Gnr. 147, bnr. 702 – Svar på nabovarsel

Viser til nabovarsel sendt via Altinn 22.05.2023

Tyltersvingen
Vei
Målestokk 1:500

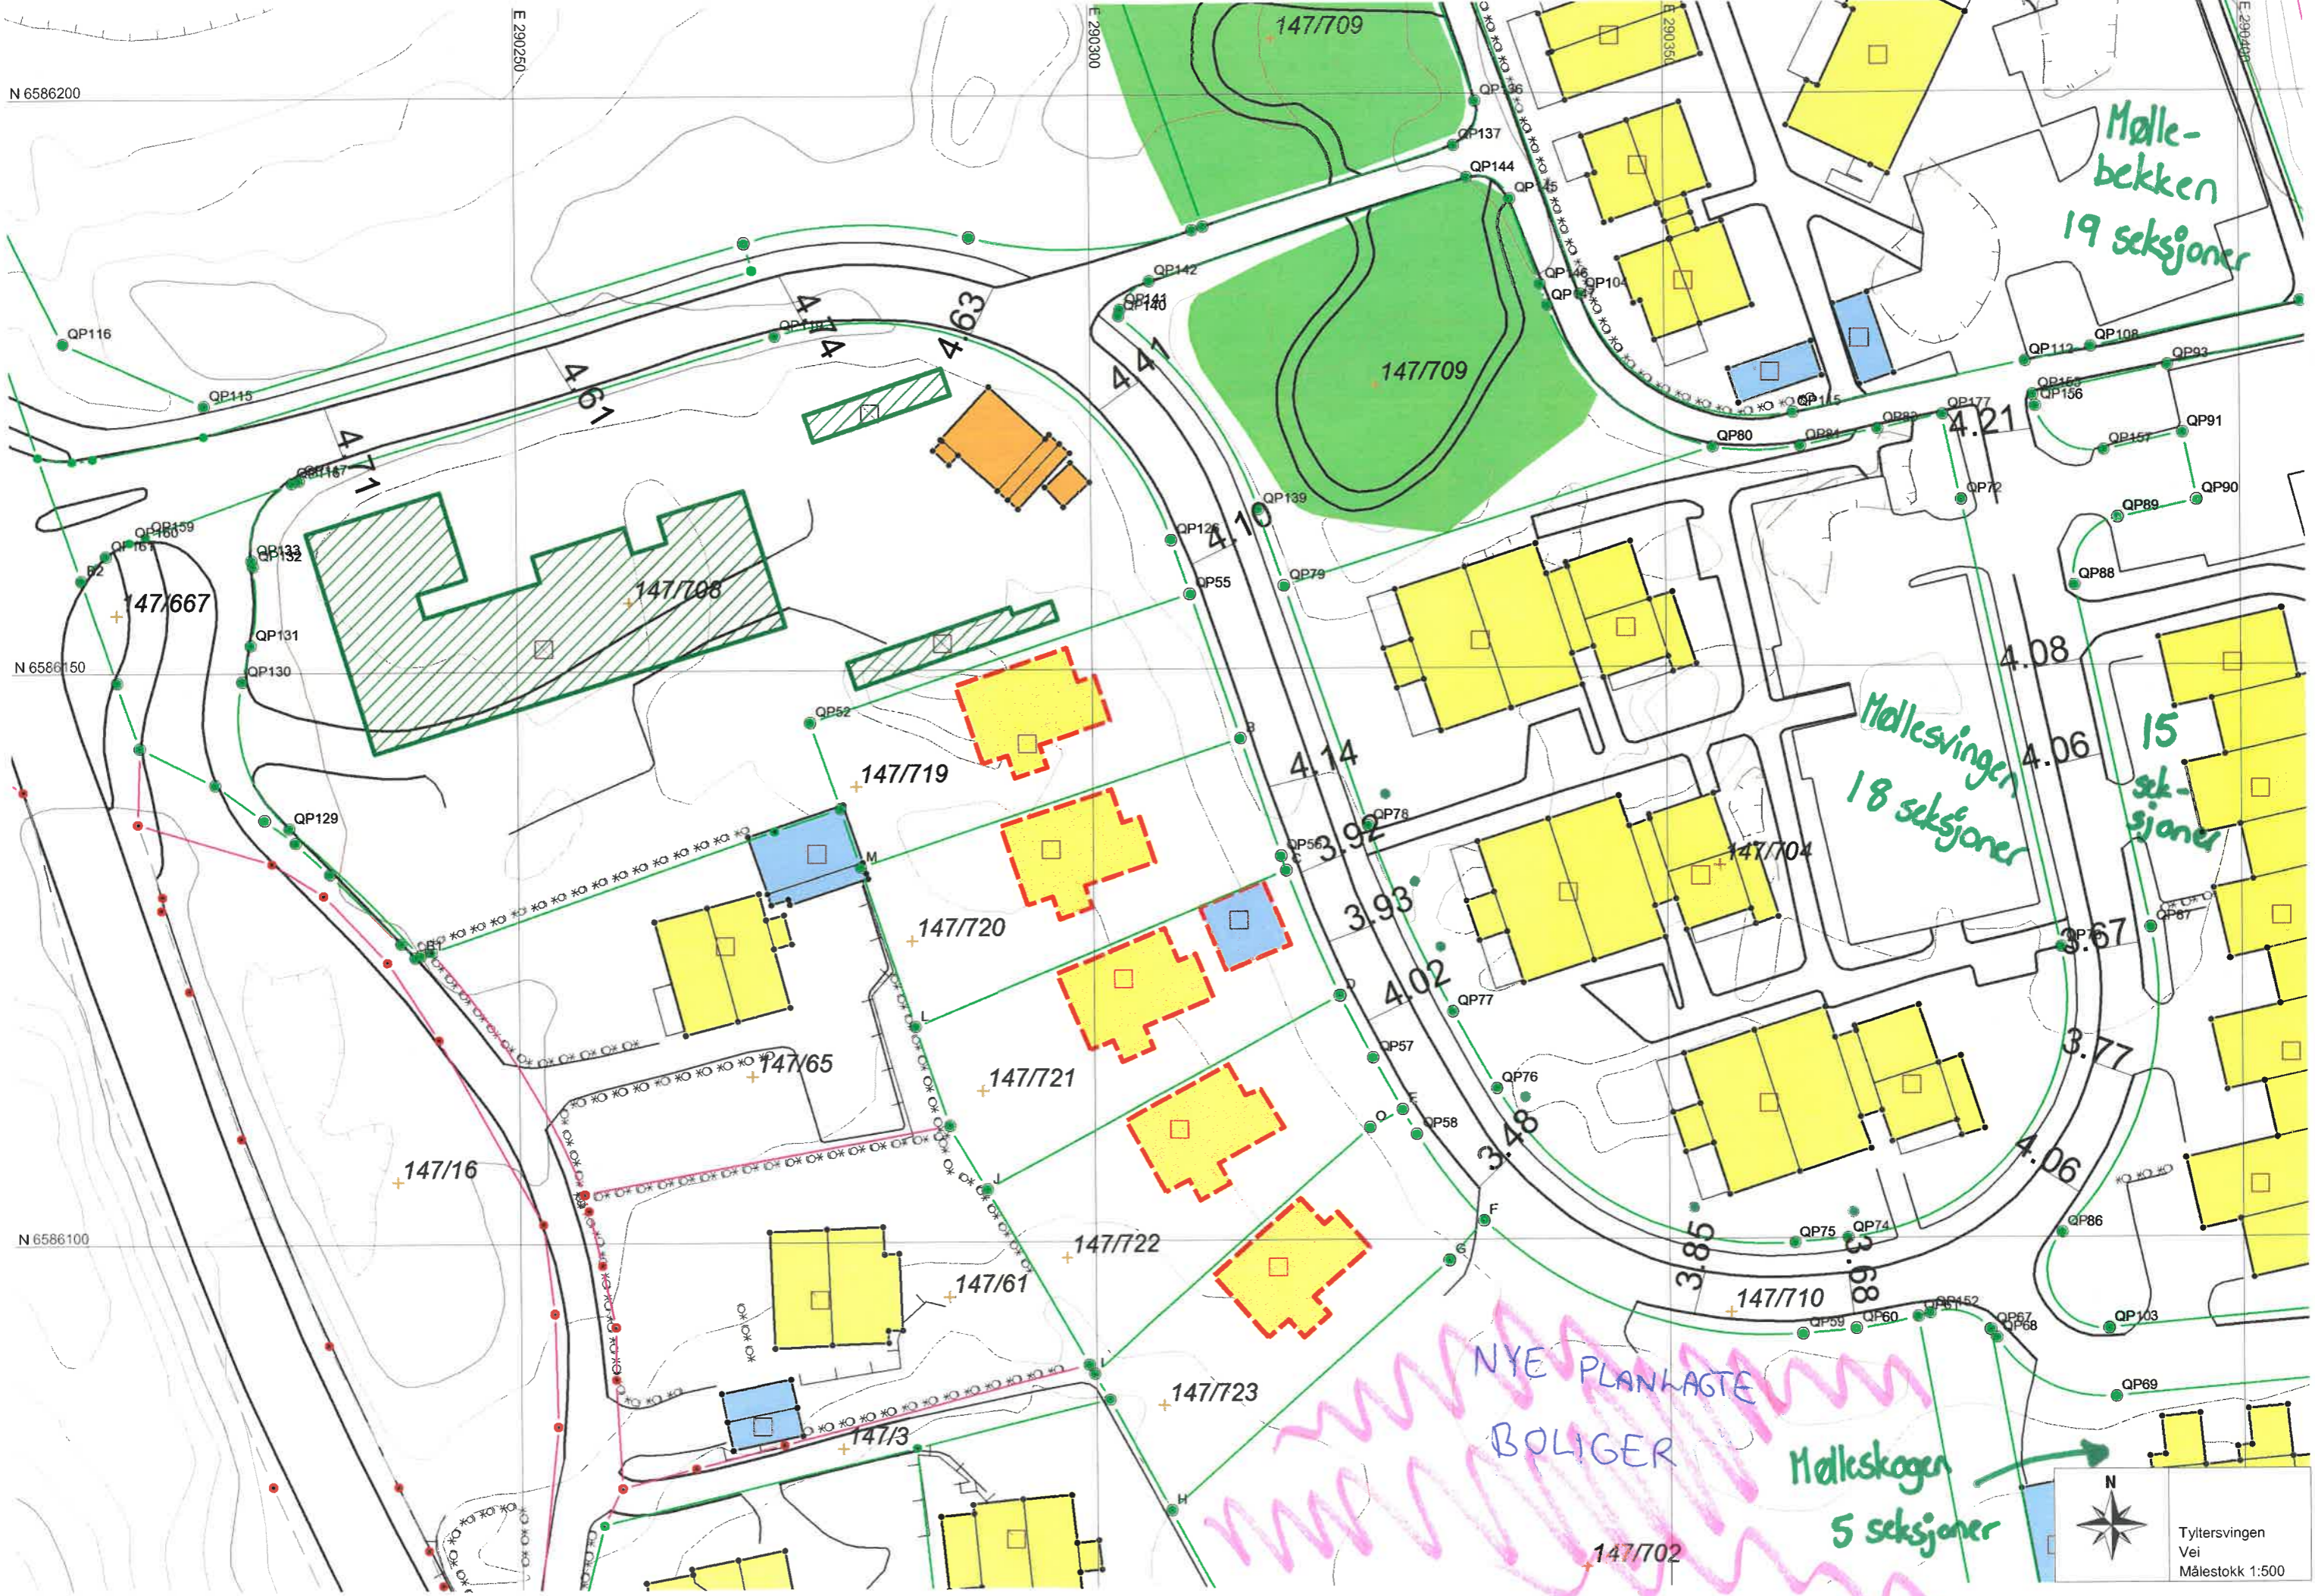
Fra Vormedalsvegen og inn på feltet er bredden OK frem til første sving. Fra her av har veien en bredde mellom 3,5-4 meter helt til parkeringsplassen til Møllesvingen. Noen få plasser hvor det er gjort målinger er den så vidt over 4 meter (Se vedlegg 1). Med tanke på at vi har et nokså bredt fortau, burde vel kravet til bredden av veien være minimum 4,5 meter etter andre bestemmelser som vi har observert.

Etter at eneboligene (5 stykk) over veien for Møllesvingen stod klar i 2022, har sikkerheten og bredden på veien kun blitt dårligere og mindre. Noen av eneboligene har lagt kantstein like ved veien (ca. 75 cm fra asfaltkant) som da "minimerer" vår mulighet til å vike for kommende bil som tidligere. Selv om fartsgrensen er 30 km/t er det ikke god nok sikt rundt svingene til at man kan være sikker på å ikke havne i en ulykke dersom man møter bil, til tross for at man opprettholder fartsgrensen. Beboerne har vært vitne til flere nesten-ulykker på disse få årene vi har bodd her.

Alternativ: Utvide veien mot eneboligene. Det betyr at de må fjerne kantsteinen som vi mener per nå ligger for nært kjørevei. Utvides veien med 0,5 meter (helst mer) vil vi kunne passere med to biler på nesten hele strekningen. Hovedproblemet vil fortsatt være ved sving nummer to hvor de nye eneboligene er planlagt. Her mener vi veien er over 0,5 meter under kravet om 4 meter (Se vedlegg 1). Om kravet egentlig tilsier at veien skulle vært 4,5 meter med tanke på fortauet, så er veien over 1 meter for smal.
